**AVIS RELATIF À LA PROTECTION
CONTRE LES EVENTUELS EFFETS NOCIFS ET NUISANCES
PROVOQUÉS PAR LES RAYONNEMENTS NON IONISANTS
GÉNÉRÉS PAR DES ANTENNES ÉMETTRICES STATIONNAIRES**

Commune : NAMUR - Exploitant : TELENET GROUP

Référence exploitant : NR1027T

Rapport n° 1234 / 2024

Figure 1 : Vue en plan des lieux de séjour et des points de contrôle

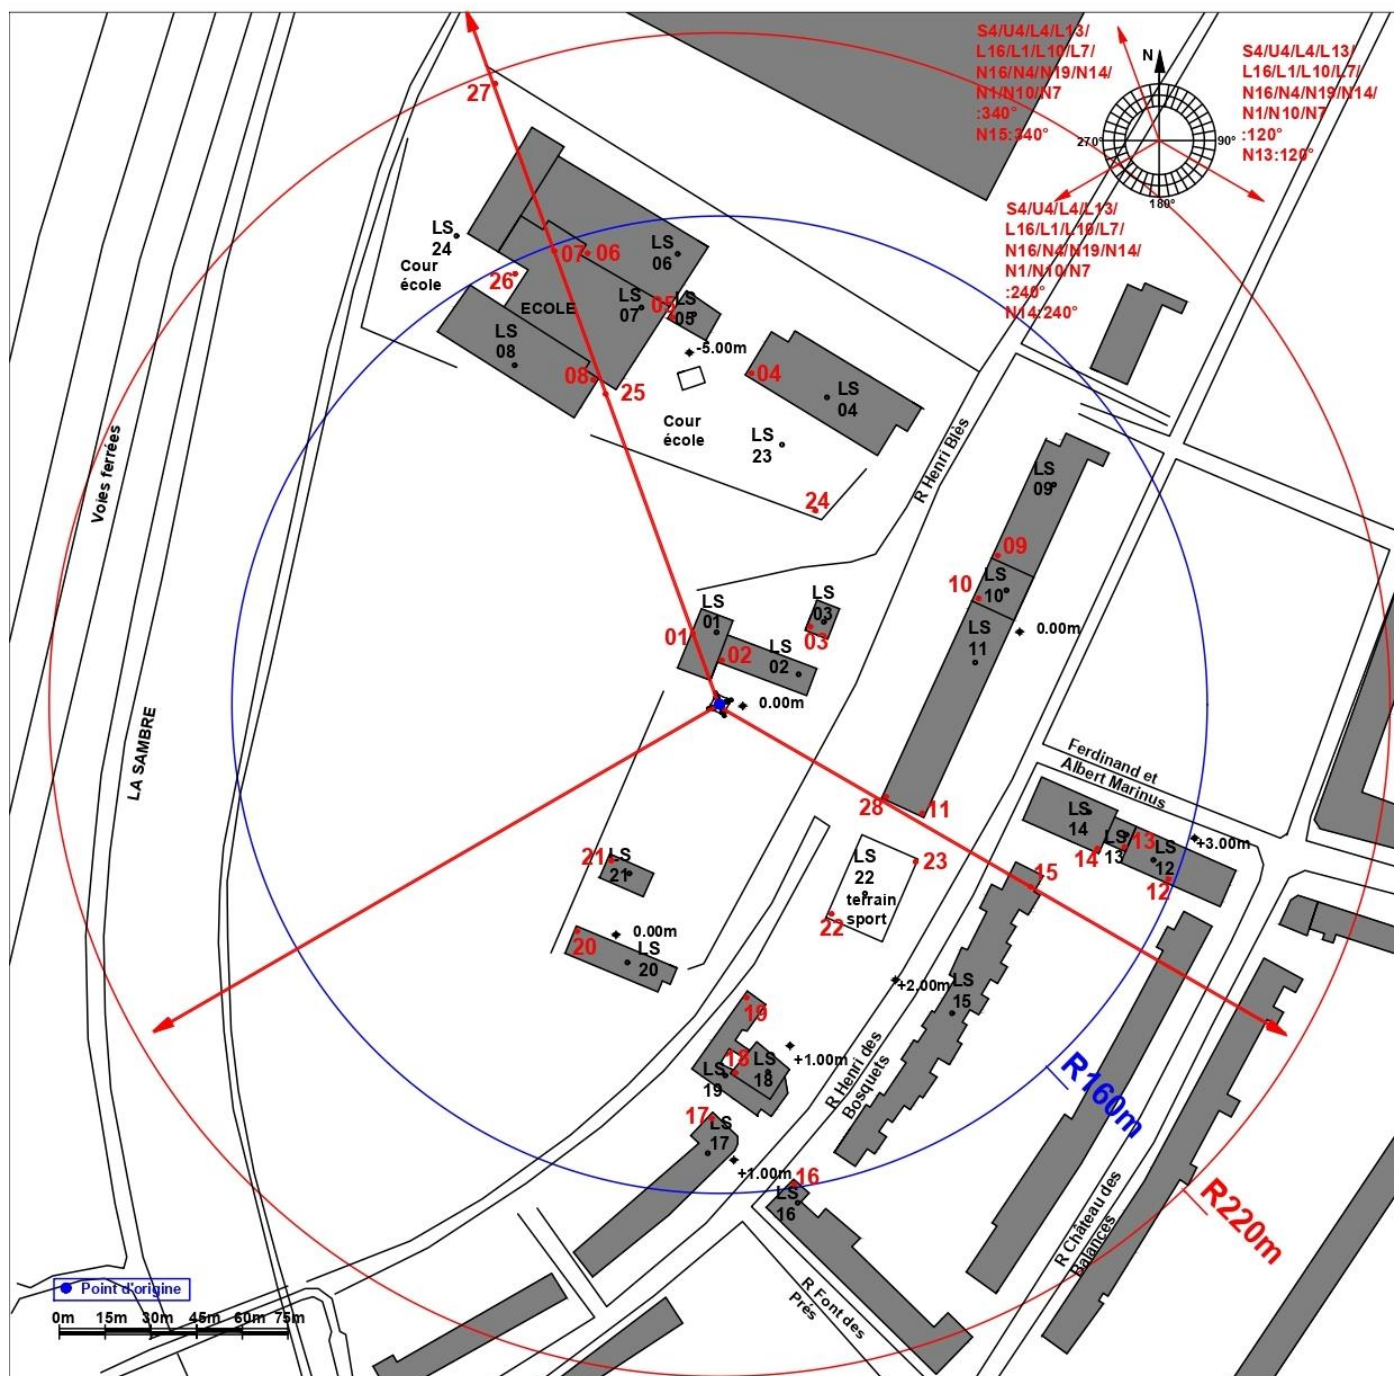
Les fréquences d'émission, la puissance rayonnée par chacune des antennes et leur gain permettent de déterminer le rayon de la zone à analyser. Tout dépassement de la limite par installation est exclu en dehors de cette zone. Le tableau 2 reprend les 35 LS² pour lesquels l'indice d'exposition est le plus élevé. Les différentes colonnes indiquent :

- le numéro du point de contrôle repris sur un des plans de la figure 1;
- le numéro du LS dans lequel se trouve le point de contrôle de la 1^{ère} colonne ;
- l'atténuation d'obstacle prise en compte pour le calcul de l'indice d'exposition dans le LS ;
- le résultat du calcul de l'indice d'exposition.

N° point de contrôle	LS	Atténuation (dB)	Indice d'exposition relatif à la limite par installation IE_i
26	LS24	0,0	0,961
28	LS11	3,0	0,956
11	LS11	3,0	0,611
27	LS24	0,0	0,540
5	LS05	3,0	0,526
6	LS06	3,0	0,506
7	LS07	3,0	0,487
8	LS08	3,0	0,415
25	LS23	0,0	0,305
14	LS14	3,0	0,192
17	LS17	3,0	0,149
12	LS12	3,0	0,132
18	LS18	3,0	0,118
4	LS04	3,0	0,116
13	LS13	3,0	0,115
9	LS09	3,0	0,105
20	LS20	3,0	0,099
16	LS16	3,0	0,090
1	LS01	3,0	0,088
21	LS21	3,0	0,077
2	LS02	3,0	0,072
15	LS15	3,0	0,068
19	LS19	3,0	0,062
24	LS23	0,0	0,042
23	LS22	0,0	0,041
22	LS22	0,0	0,034
3	LS03	3,0	0,014
10	LS10	3,0	0,012

En ce qui concerne les antennes de l'installation mentionnées dans le tableau 1, la distance maximale à laquelle la limite pourrait être atteinte, à l'extérieur, est égale à 171,8 m. S'il n'y a pas de LS à une distance inférieure, les antennes respectent forcément la limite d'immission.

Dans le cas des **LS** situés à l'intérieur des bâtiments, une atténuation d'obstacle est prise en compte et il en résulte que la distance maximale à laquelle la limite pourrait être atteinte se réduit à 121,6 m.

Les résultats de l'évaluation décrite au paragraphe 4 indiquent que les antennes émettrices stationnaires de l'installation faisant l'objet du présent avis ne produisent pas, dans un lieu de séjour, un rayonnement électromagnétique maximum supérieur aux limites fixées à l'article 4 du décret.

En conclusion, les antennes émettrices stationnaires faisant partie de l'installation référencée dans le paragraphe 2 et dont les caractéristiques techniques sont résumées dans le tableau 1 **respectent les limites d'immission** fixées à l'article 4 du décret du 8 décembre 2022 (M.B. du 16.12.2022) modifiant le décret du 3 avril 2009 relatif à la protection contre les éventuels effets nocifs et nuisances provoqués par les rayonnements non ionisants générés par des antennes émettrices stationnaires.
